SERVICE INFO – FAG 0033

Внешние отличия сенсорных колец АБС

Производитель: DAF

Арт. номер RIU
(Repair Insert Unit): 566283.01.H195

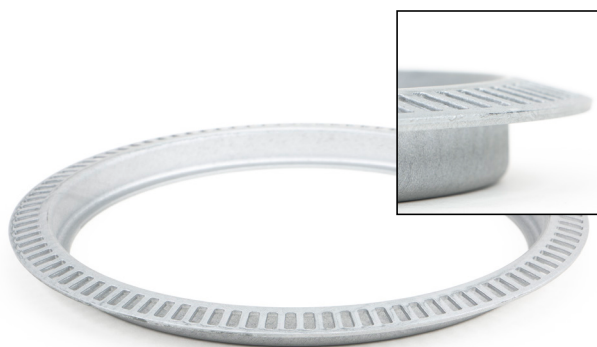
Арт. номер 434 0579 10 устанавливается на ступицу новой конструкции

Для двух конструкций ступичных узлов соответственно используются разные сенсорные кольца АБС. При замене сенсорного кольца АБС, важно определить визуальные различия и заказать соответствующее модели ступицы кольцо.

Кольцо АБС с арт. № 434 0580 10 устанавливается на ступицу предшествующей конструкции

Ступица	Арт. № RIU (Repair Insert Unit)	Арт. № DAF Кольцо АБС	Арт. № FAG Кольцо АБС
оригинальная версия	566283.01.H195	1805823	434 0580 10
новая конструкция	566283.01.H195	1805824	434 0579 10
